Analyse VRG 52

Der Text analysiert die Planung und Bewertung des Vorranggebiets WIND 52 (VRG WIND 52) und zeigt zahlreiche Inkonsistenzen und potenzielle Willkür in der Entscheidungsfindung auf. Im Folgenden werden die zentralen Inkonsistenzen zusammengefasst und begründet, warum VRG WIND 52 als Vorranggebiet vollständig ausgeschlossen werden müsste.

Vertiefung Pflanzen, Tiere, Biologische Vielfalt **- Ausschluss- und Restriktionsbereiche Besonderer Artenschutz -**

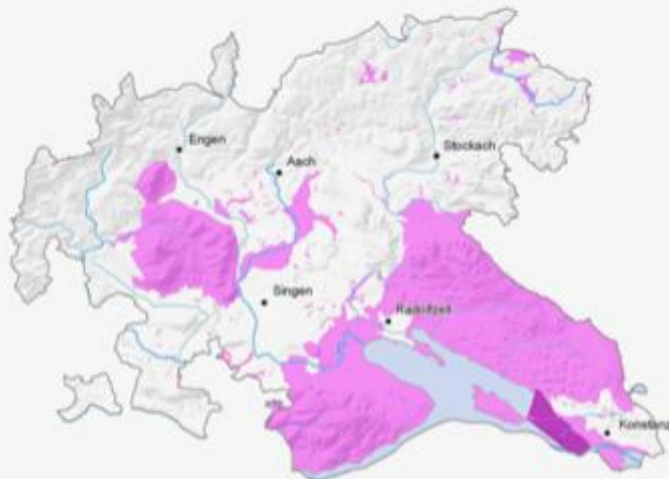
Gestützt wird dieses Fazit auch durch Erkenntnisse aus der früheren UVP (2017). Es ist nicht nachvollziehbar, weshalb die Bewertung nun derart ändern sollte:
